监 理 通 知 单

工程名称：宿迁钛翼科技 2.35MWp 分布式电站项目

编号：TYGF—009

致：南京南瑞太阳能科技有限公司
事由：关于施工质量、相关事宜

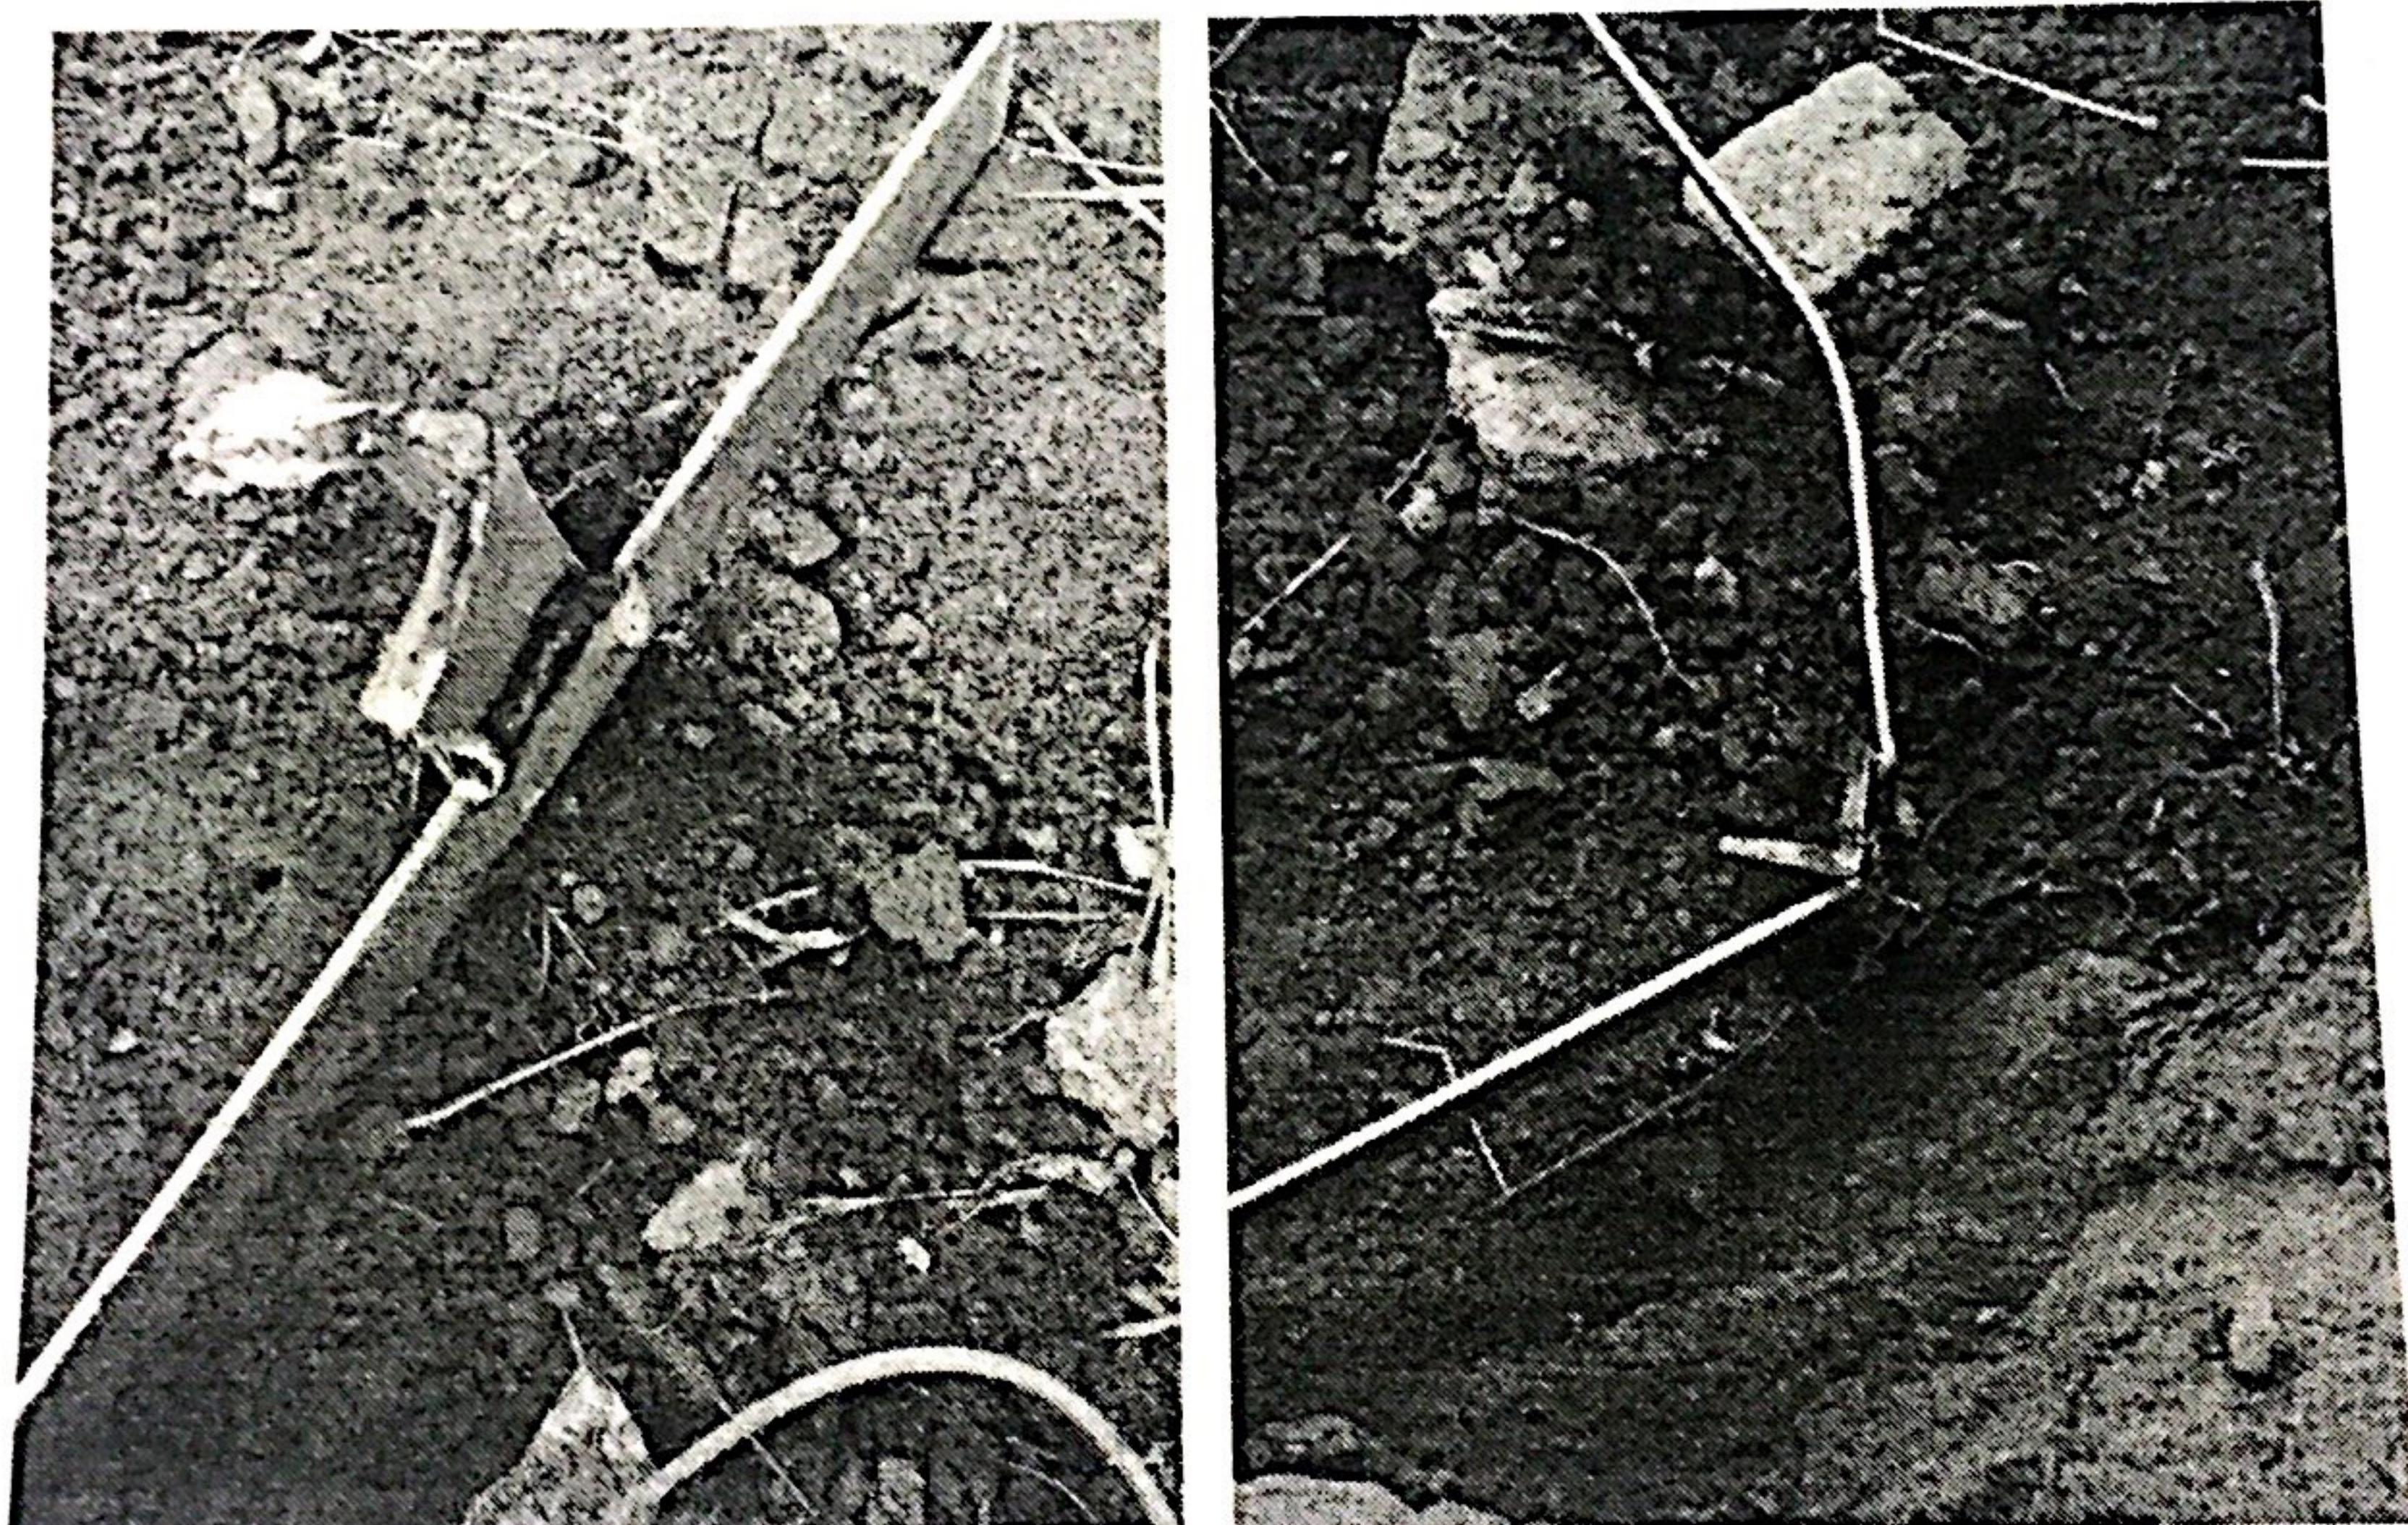
内容：经监理现场例行检查，发现箱逆变基础四周准接地环网不符合图纸要求。接地扁钢焊接处接触面积不够，焊接处未做防腐措施。

为确保施工质量和进度达到预期目标，现要求你单位立即整改。否则由此造成的一切后果，由你单位自行承担。
